Parecer Técnico SEI-GDF n.º 43/2018 - IBRAM/PRESI/SULAM/DILAM-III

Atividade Licenciada: Manutenção da Ponte Honestino Guimarães e respectivo canteiro de Obras.

Tipo de Licença: Autorização Ambiental

Figura 1- Localização do canteiro e acessos. Fonte NOVACAP

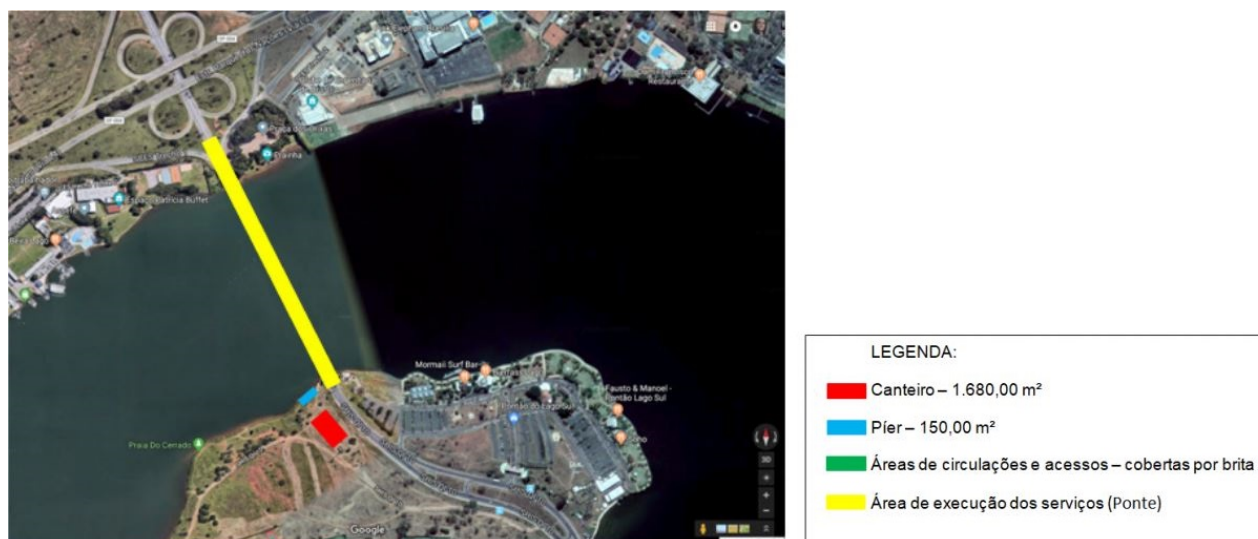
O canteiro está previsto a ser locado na QI 10 do Lago Sul em área pública, conforme Figura 1.

A área do canteiro de obras se encontra dentro da Área de Relevante Interesse Ecológico- ARIE do Bosque.

Figura 2- Planta do Canteiro de obras, pier e acessos. Fonte: NOVACAP

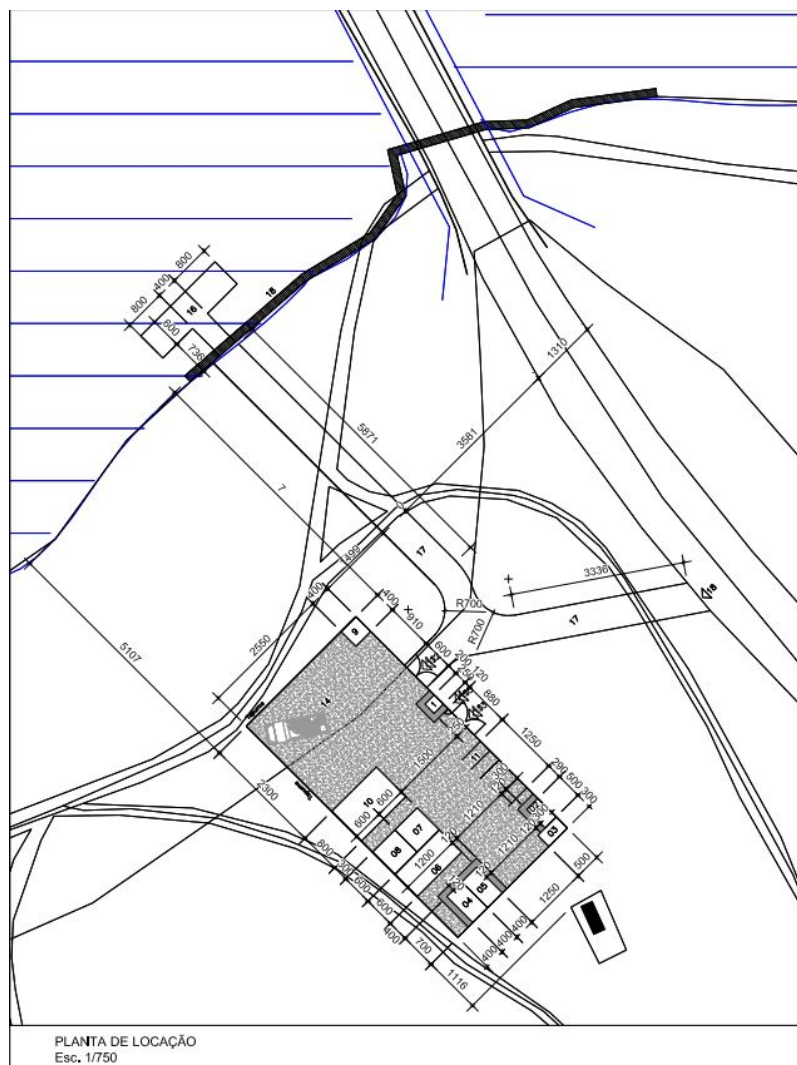
Os acessos interligando o canteiro às frentes de serviço estão apresentados no número 17 da Figura 2, sendo previstas um leito de brita, de aproximadamente 5 metros de largura DOC SEI (13311657) , tal material é permeável favorecendo a infiltração do fluxo precipitado. Também situam-se em trechos com vegetação esparsa, porém apresenta interferências com a APP do Lago Paranoá e ARIE do Bosque.

12. Apresentar o Plano de Recuperação de Áreas Degradadas - PRAD no prazo máximo de 60 dias após o recebimento do Termo de referência;
13. Os acessos ao canteiro de obra devem ser revestidos com material permeável, como pedra marroada;
